Válasz a Panoráma köz (1179 hrsz.) közterületre készült értékbecsléssel kapcsolatban tételes észrevételek és korrekciós kérelem

A Panoráma köz (1179 hrsz.) közterületre vonatkozó, 2026. január 12-én kelt ingatlanérték-meghatározó szakvéleményt megismertük, a helyszínt több alkalommal bejártuk, méréseket végeztünk, valamint fényképes dokumentációt készítettünk.

### 4. A lépcsőfokok szélességére és méreteire vonatkozó megállapítás – részletes cáfolat mérésekkel

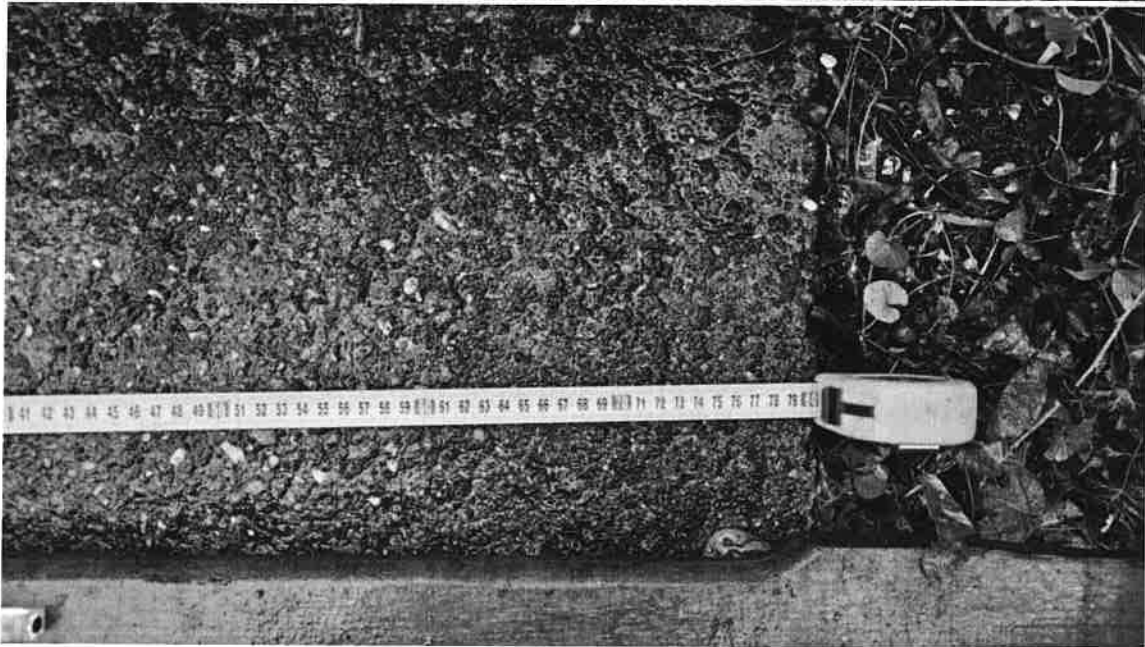
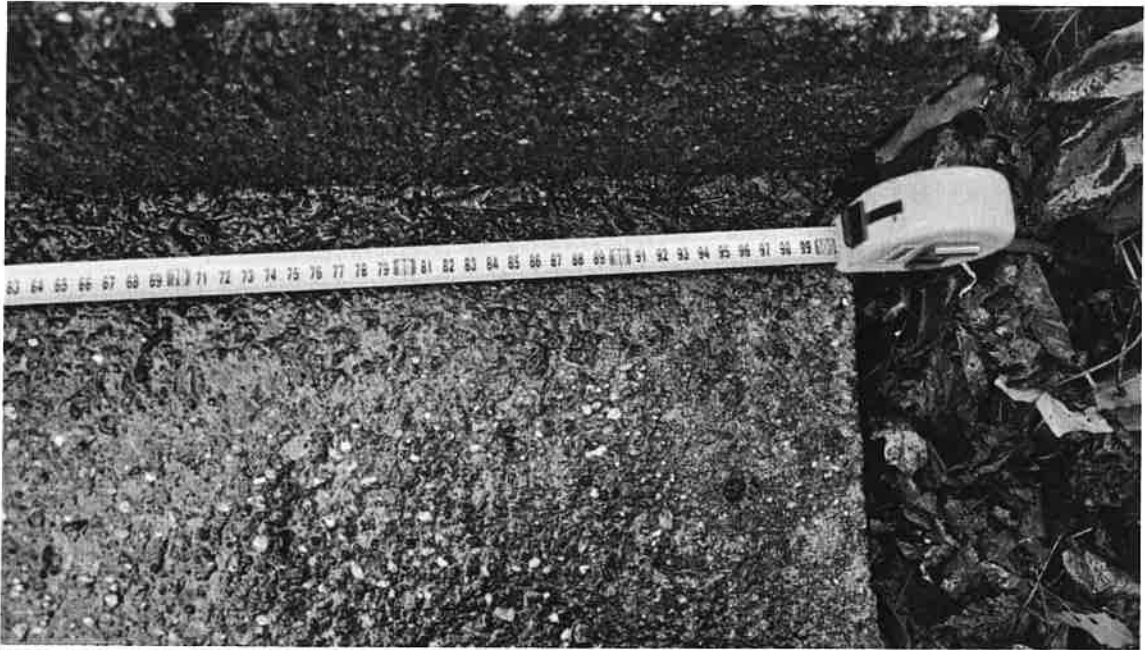
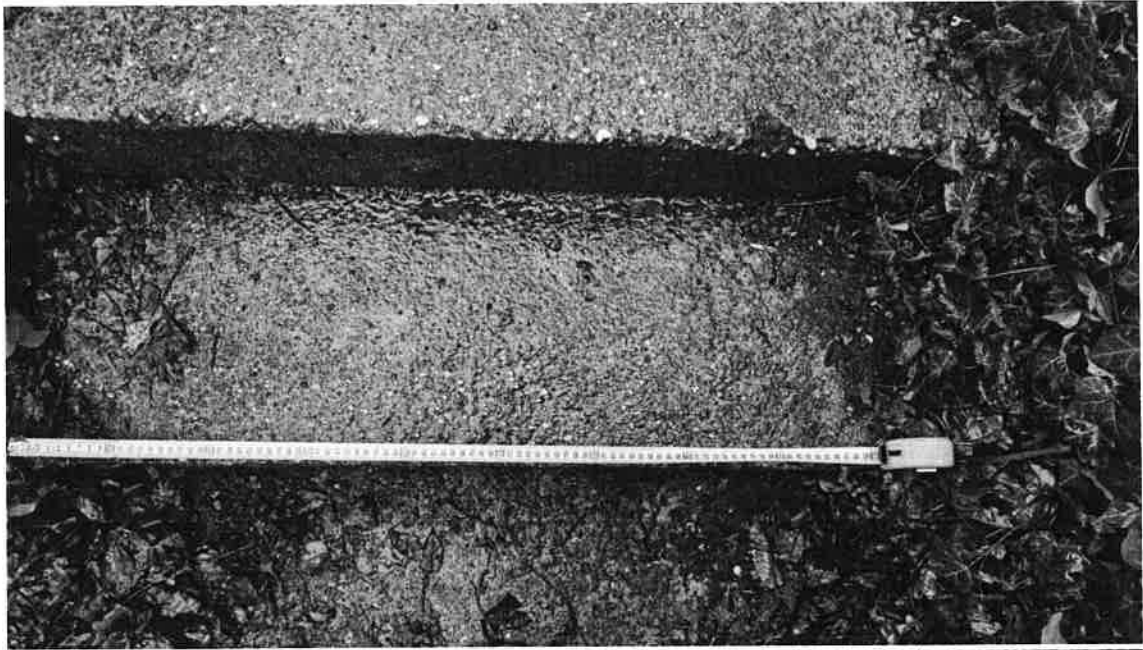
*„A lépcsőfokok betonból készültek kb. 1 m szélességben, a fellépők 15–16 cm magasak, a belépők 30–33 cm.”*

Ezzel a megállapítással csak részben értünk egyet. A helyszíni mérések alapján:

- az alsó lépcsőfokok egy részén valóban előfordul kb. 100 cm-es szélesség,
- ezt követően a szélesség jellemzően 80–90 cm-re csökken,
- a lépcsősor közepétől felfelé több egymást követő lépcsőfok szélessége legfeljebb kb. 60 cm (a lépcsősor felső szakaszán ez tartósan fennáll),
- a fellépők magassága nem egységes, szélső értékei 14–22 cm közé esnek,
- ezen túl több fok esetében a fellépőmagasság kb. 7–9 cm, amely megközelítőleg fele a szakvéleményben rögzített 15–16 cm-nek; ezek nem elszórt kivételek, hanem a lépcsősor jelentős részét érintik,
- a lépcsőfokok méretezésére vonatkozó szakvéleményi állítások így nem általánosíthatók a teljes lépcsősorra.

Rögzítjük, hogy a szakvéleményben szereplő méretezési paraméterek legfeljebb a lépcsősor alsó szakaszának egy részére igazak; a tárgyi tévedés nem egyedi lépcsőfokokat érint, hanem a lépcsősor geometriai kialakításának jelentős részét.

## 5. A lépcső járásdinamikai (ergonómiai) hibája – ütemváltás kényszere

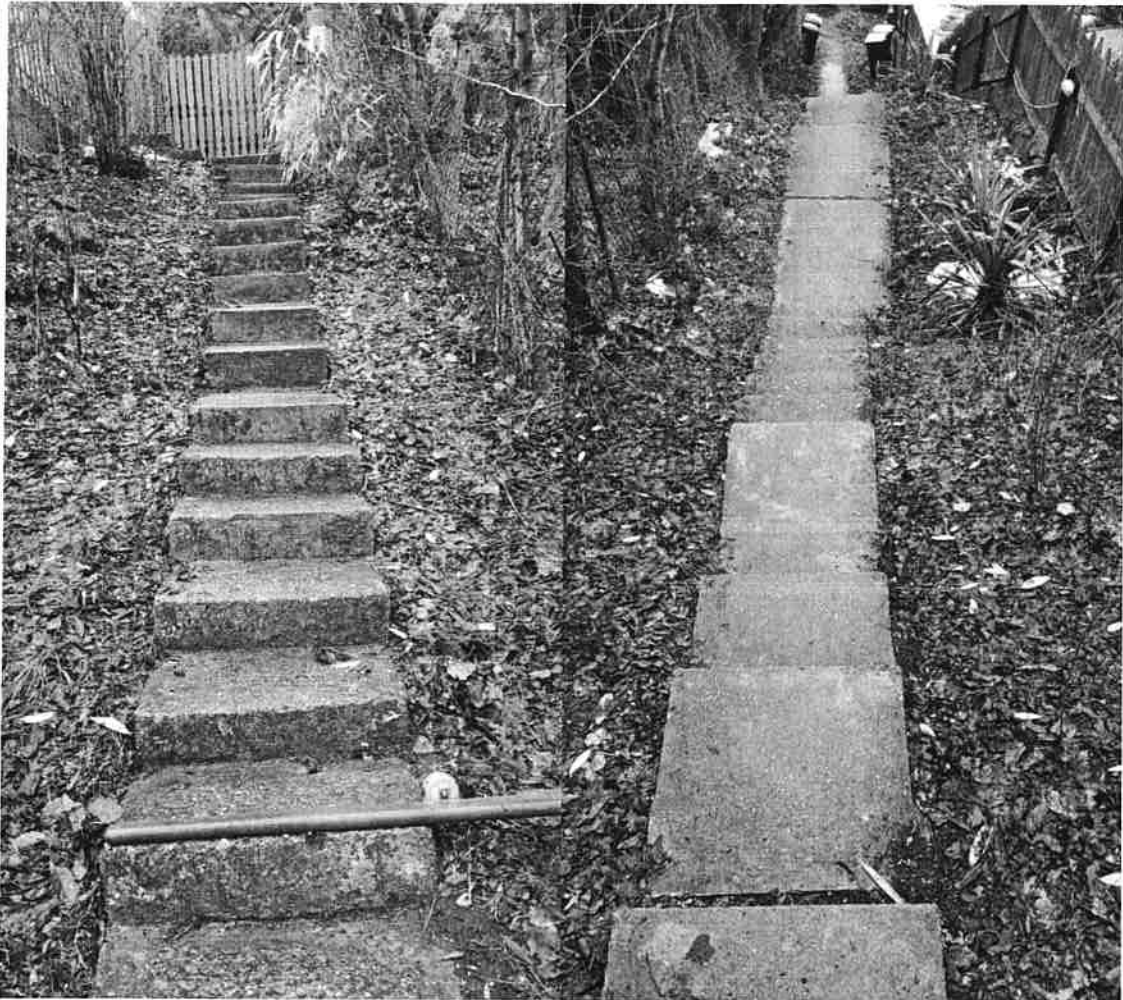
A lépcsősor kialakítása miatt a pihenők után a gyalogos nem tud váltott lábbal tovább haladni, hanem ugyanazzal a lábbal kényszerül újra fellépni. Ez megszakítja a természetes lépcsőklust, lefelé haladáskor különösen veszélyes, és csúszós/jeges időben fokozott balesetveszélyt jelent. Ez nem kényelmi kérdés, hanem a lépcső közlekedésbiztonsági és ergonómiai hibája, amelyet a szakvélemény nem értékelt a veszélyességgel arányos súllyal.

## 6. A lépcsőfokok kimozdulása és oldalirányú dőlése – balesetveszély

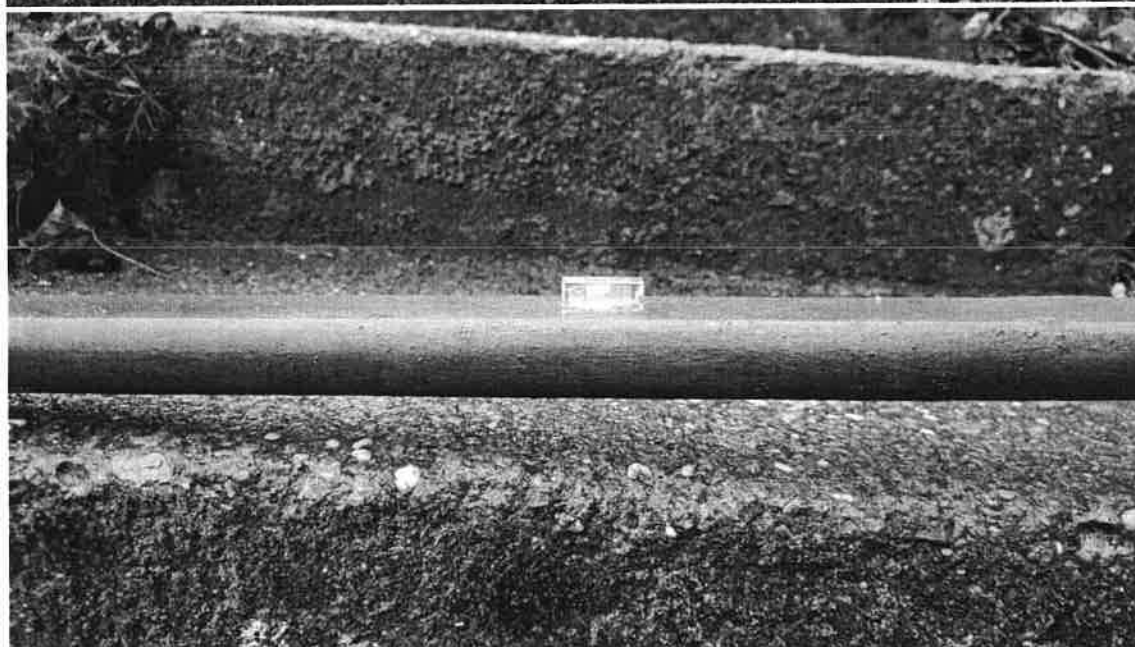
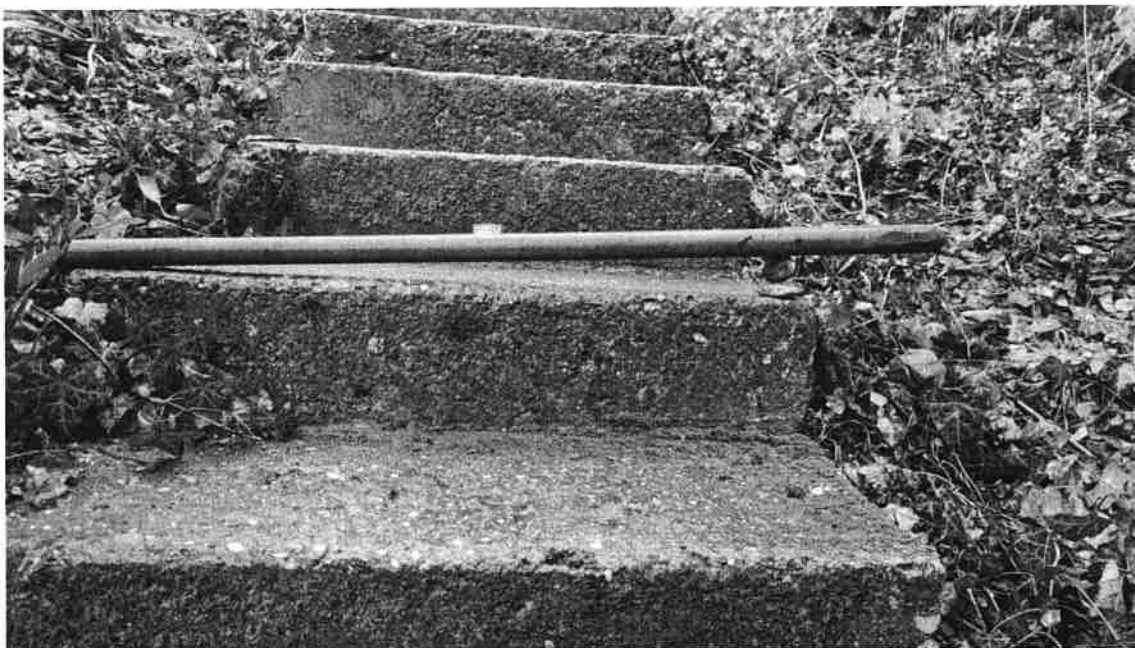
*„A lépcsők az eredeti állapotukból kimozdultak...”*

Ezzel a megállapítással egyetértünk, ugyanakkor rögzítjük, hogy a kimozdulás következtében több lépcsőfok jelentős oldalirányú dőlést mutat. A vízmértékkel végzett mérések alapján több foknál 5–7 cm oldalirányú szintkülönbség mérhető. Ennek következménye, hogy

csapadékos, jeges időben a gyalogos nem előre, hanem oldalirányba csúszik (jellemzően jobbra), amely közvetlen és súlyos balesetveszélyt jelent.
